**ΕΛΛΗΝΙΚΗ ΔΗΜΟΚΡΑΤΙΑ
ΝΟΜΟΣ ΑΤΤΙΚΗΣ
ΔΗΜΟΣ ΣΠΑΤΩΝ – ΑΡΤΕΜΙΔΟΣ**

Απόφαση αριθ. 112/2026

Θέμα: Λήψη απόφασης για τη γνωμοδότηση επί της Μελέτης Περιβαλλοντικών Επιπτώσεων του υφιστάμενου σταθμού βάσης κινητής τηλεφωνίας NOVA με κωδικό 1291259 και ονομασία «VORINEZA LOUTSA», στη θέση Βορινέζα της Δημοτικής Ενότητας Αρτέμιδος, με συνοδό έργο οδοποιίας.

Εικόνα 1: Θέση του έργου στη Βορινέζα, επί του βόρειου-βορειοανατολικού αντερείσματος του υψώματος Αγίου Ιωάννη. Στο ένδετο αποτυπώνεται η άμεση γειτνίαση της εγκατάστασης με τον οικιστικό ιστό.

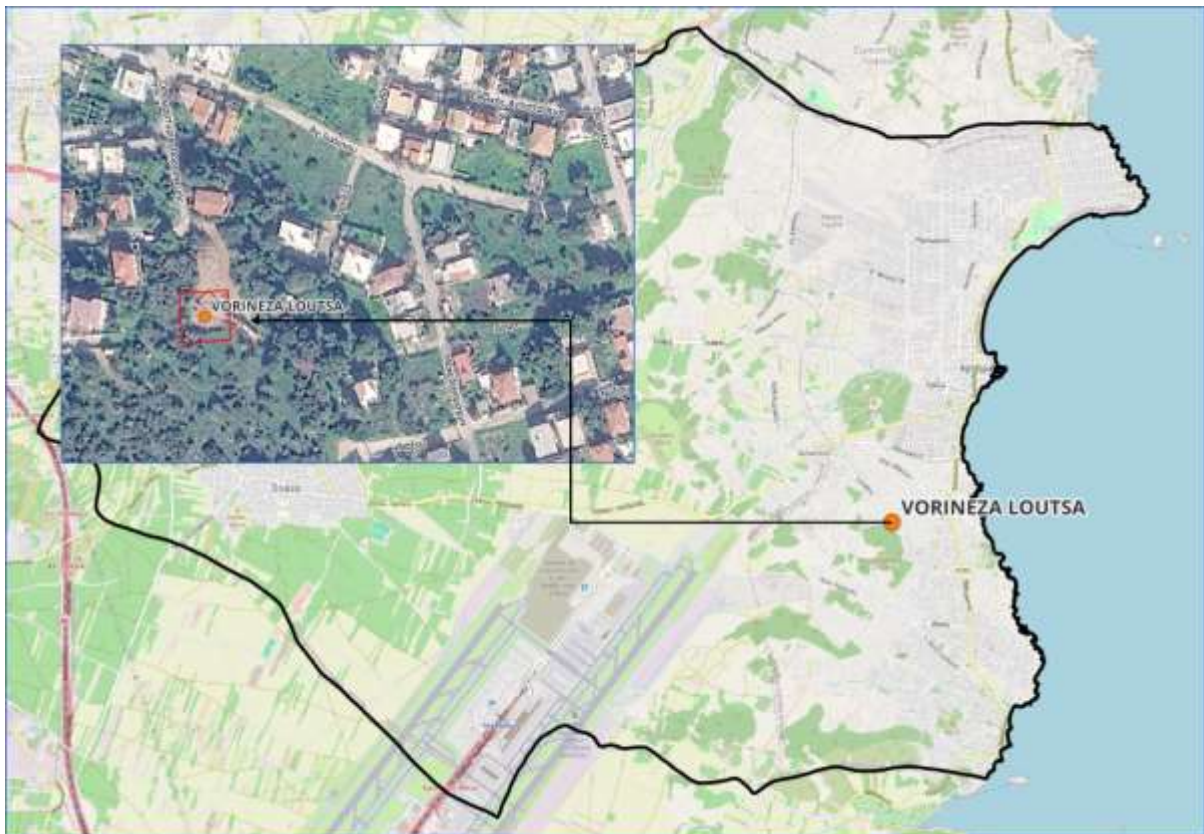
A.1. Διαπιστώνεται ασυμφωνία στις συντεταγμένες του σταθμού μεταξύ των επιμέρους μελετών του ίδιου φακέλου. Η Μελέτη Ραδιοεκπομπών και η Μελέτη Ηλεκτρομαγνητικού Υποβάθρου αναφέρουν γεωγραφικό πλάτος $37^{\circ}57'18''$ και μήκος $23^{\circ}59'44''$, ενώ η Μελέτη Περιβαλλοντικών Επιπτώσεων και η Μελέτη Συμβατότητας αναφέρουν $37^{\circ}57'27,7''$ και $23^{\circ}59'50,2''$ αντιστοίχως. Η απόκλιση υπερβαίνει το εύρος της στρογγυλοποίησης και είναι της τάξεως των εκατοντάδων μέτρων. Δεδομένου ότι επί της θέσεως θεμελιώνονται το σύνολο των υπολογισμών έκθεσης, η αποτύπωση των ευαίσθητων χρήσεων και ο υπολογισμός της απόστασης από το σύστημα RADAR, το ζήτημα είναι θεμελιώδες και όχι τυπικό.

A.2. Η ΜΠΕ περιέχει αντιφατική περιγραφή του συνοδού έργου. Στο κεφάλαιο 3.1 αναφέρεται ότι «η διάνοιξη της οδού κρίθηκε απαραίτητη», ενώ σε όλα τα λοιπά σημεία το έργο περιγράφεται ως «βελτίωση υφιστάμενης οδού» και στο κεφάλαιο 6.6.2 αναφέρεται ότι ο δρόμος «έχει κατασκευαστεί». Εντός δασικής εκτάσεως η διάκριση μεταξύ διάνοιξης νέας οδού και βελτίωσης υφιστάμενης είναι νομικά κρίσιμη, καθώς προσδιορίζει το εύρος της απαιτούμενης έγκρισης επέμβασης.

Β.1. Οριστική διόρθωση, ταυτοποίηση και πιστοποίηση των συντεταγμένων του έργου, με ρητή βεβαίωση του μελετητή ότι το σύνολο των επιμέρους μελετών αφορά την πραγματική θέση της εγκατάστασης, καθώς και επανυπολογισμό όσων μεγεθών εξαρτώνται από αυτήν.

Β.5. Άρση της αντίφασης μεταξύ διάνοιξης και βελτίωσης της οδού πρόσβασης, με σαφή περιγραφή των εργασιών που έχουν ήδη εκτελεστεί και όσων υπολείπονται.
